Datum der Ausstellung : 20/07/2018

Dokumentnummer : SUPAIR\_2018/07\_002

**THEMA : Der Rettungsschirmaussencontainer vom Airbagboden lösen konnte.**

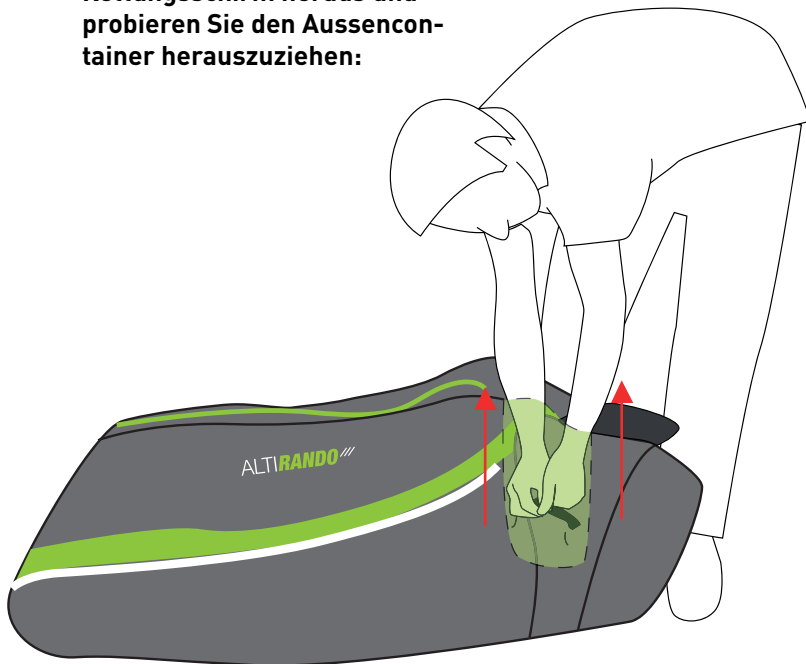
Um irgendein Problem zu vermeiden, empfehlen wir Piloten, die ohne Rettungsschirm geflogen sind oder bei einem Retterabgang eingeschlagen haben, ihr Gurtzeug wie folgt zu überprüfen:

Öffnen Sie den Aussencontainer, ziehen Sie ggfs. den Rettungsschirm heraus und probieren Sie den Aussencontainer herauszuziehen:

### 1.st Möglichkeit

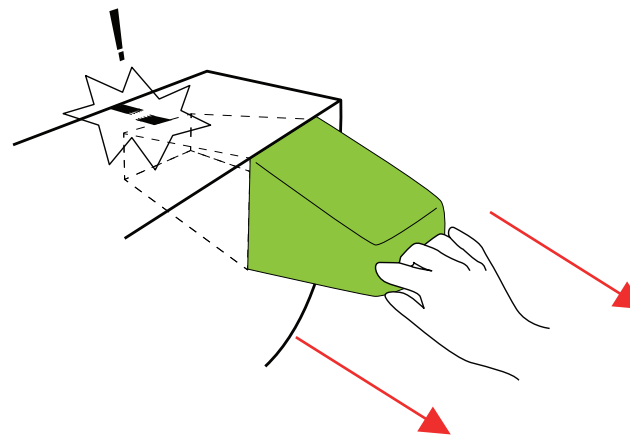
Dieser entfaltet sich komplett nach außen (wie eine Socke): Schicken Sie uns das Gurtzeug zur Reparatur.
